## CONSULTAS ADMINISTRATIVAS

## CONSULTAS TÉCNICAS

El apartado 10 del pliego técnico donde dice:

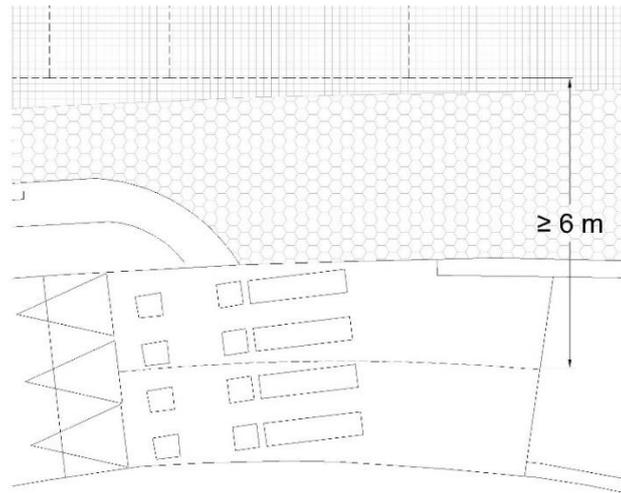
**6. La planta primera del edificio existente, actualmente ocupada por una vivienda propiedad de GV y otra privada (entendemos por el pliego técnico)... puede ser ocupada por las oficinas (en este caso según el básico propuesto, por el comedor y aseos)? No sabemos si se trata solo de la propuesta del básico o debemos plantearlo así.**

La superficie a ocupar priorizará la colmatación de la edificabilidad en la parcela colindante al edificio de viviendas, y también integrará el local de planta baja del edificio de viviendas y las dos viviendas del primer piso propiedad del Gobierno Vasco.

Debe decir:

La superficie a ocupar priorizará la colmatación de la edificabilidad en la parcela colindante al edificio de viviendas, y también integrará el local de planta baja del edificio de viviendas y la vivienda del primer piso propiedad del Gobierno Vasco.
